**INFORME N° 00406-2020-SENACE-PE/DEAR**

**ASUNTO** : Sexto Informe Técnico Sustentatorio de la Segunda  
Modificación del Estudio de Impacto Ambiental de la  
Unidad Minera Tantahuatay - Ciénaga Norte, presentado  
por Compañía Minera Coimolache S.A.

**REFERENCIA** : M-ITS-00030-2020 (24.02.2020)

**FECHA** : Miraflores, 14 de julio de 2020

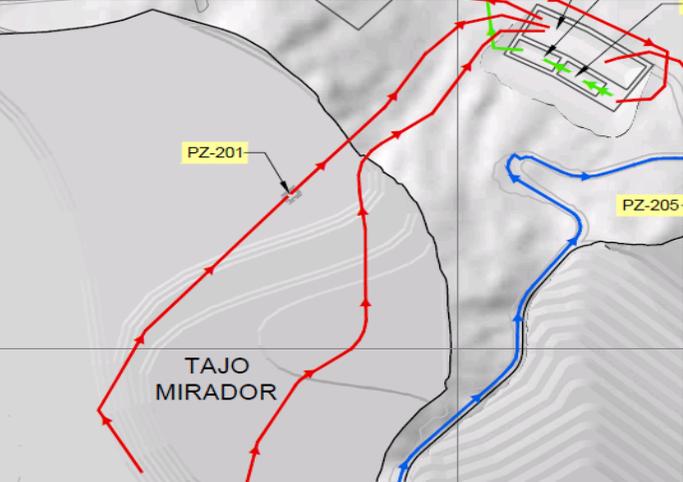
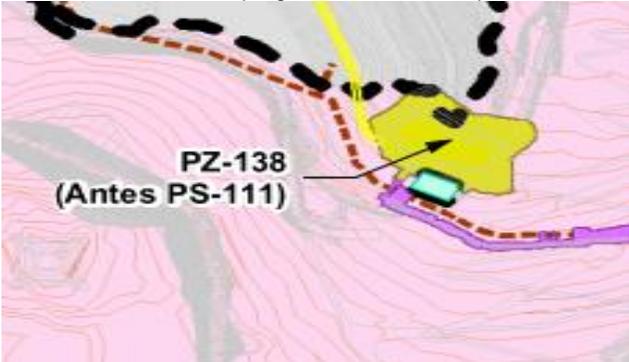
25	25.- En el ítem 9.7.1.2; el Titular presenta la Figura 9.7.1, donde se muestra el manejo de agua de la ampliación de la poza de colección de agua infiltrada PZ-103; sin embargo, no se visualiza una sostenible y robusta infraestructura que respalde la zona sensible, por la cercanía a la Qda. Tacamache, además no indica el borde libre, tampoco se visualiza la conexión de la tubería de impulsión hacia la Poza 137 y tampoco sustenta el nivel freático (4 m) solo lo dibuja. Asimismo, en las secciones presentadas no se visualiza la interacción con la Qda. Tacamache.	Se requiere que el Titular: a) Revise y complemente medidas adicionales de manejo, para la etapa de operación, como la construcción de subdrenes instalados debajo de la poza para épocas de avenidas (que garantice que las aguas, no se empocen, a efectos de los 4 m de la poza hacia el nivel freático) y barreras de contención alrededor de la poza con la finalidad de garantizar que no haya reboses y evitar el ingreso de las aguas de escorrentías dada la proximidad hacia la Qda. Tacamache. Asimismo, deberá sustentar e indicar la altura del borde libre de 1 m para la PZ-103, tener presente la cercanía a la Qda. Tacamache; además dichas medidas deberán reflejarse en el Plan de Manejo del presente ITS b) Complemente en las secciones del plano donde se pueda visualizar la conexión de la tubería de impulsión hacia la PZ-137 y la tubería que sale por gravedad hacia la PTAA CN. Además, deberá indicar la procedencia del material de relleno para conformar todas las pozas que requieran este material para su construcción, con la finalidad de que se asegure la no generación de drenaje ácido de roca. c) Sustente técnicamente que el nivel freático se encuentre a la profundidad indicada (4 m) considerando el peor escenario ya que en los planos solo se encuentra dibujado, con el fin de asegurar que al momento de realizar la excavación no exista la posibilidad de impactar el agua.	a) El Titular justifica que para la poza PZ-103, no se considera un sistema de subdrenaje, debido a que el nivel freático se encuentra a 4m en condición normal por debajo del nivel del fondo de la poza y de acuerdo con el análisis de variación de niveles de agua subterránea, en el escenario más crítico, alcanzaría 2,39m, por lo que no se requiere de un sistema de subdrenaje. Asimismo, indica que la poza cuenta con sistema de impermeabilización y se desarrolla sobre suelo de baja permeabilidad compactado, menciona que han desarrollado todas las medidas para evitar cualquier afectación al agua subterránea. La ampliación mantendrá el sistema de derivación de aguas por gravedad aprobado para esta poza, que consiste en una tubería de 12" que va hacia la PZ-110. Adicionalmente, la modificación considera la implementación de un sistema de bombeo e impulsión de aguas, con activación automática, para el envío de las aguas de contacto a la Poza PZ-137 como contingencia. Durante la etapa de construcción de la poza PZ-103 habilitarán cunetas o canales de coronación previas al inicio de actividades en zonas medias y bajas de los taludes adyacentes para evitar potenciales impactos a la Qda. Tacamache ya sea por efectos de erosión y arrastre de sedimentos. La poza PZ-103, se encontrará	Si

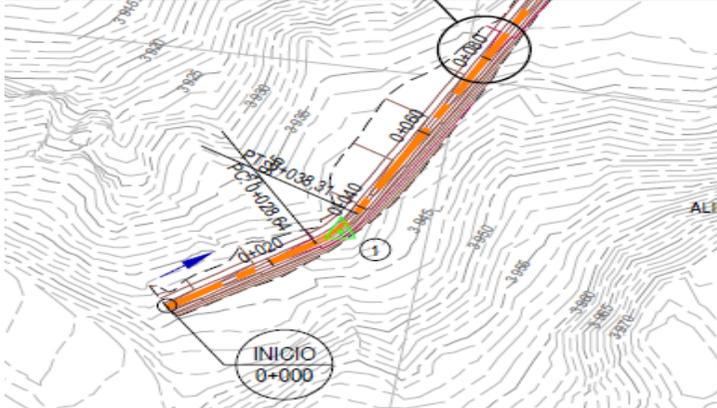
N°	Sustento	Observación	Subsanación	Absuelta Sí / No
	<p>c) Además, en el ítem 9.7.1.2 el Titular adjunta la Figura 9.7.1, mostrando la Poza PZ-138 (modificación de la poza aprobada PS-111); sin embargo, se visualiza que no existe interacción entre la huella de la poza aprobada con la huella de la poza propuesta.</p> 			
27	<p>27.- En el ítem 9.7.8; el Titular presenta el Mapa 9.2 Componentes a modificar; se puede visualizar tuberías de impulsión, sin embargo, en la descripción no ha mencionado qué infraestructura se contempla para el tendido de la tubería en zonas que intercepta a los cruces de los</p>	<p>Se requiere que el Titular:</p> <p>a) Indique o describa la infraestructura que irá debajo de la tubería por ejemplo canal impermeabilizado, así como la infraestructura en</p>	<p>a) El Titular precisa la actualización del Anexo 9.2 Memoria descriptiva de instalaciones de bombeo, donde se describe la infraestructura que irá debajo de la tubería,</p>	Si
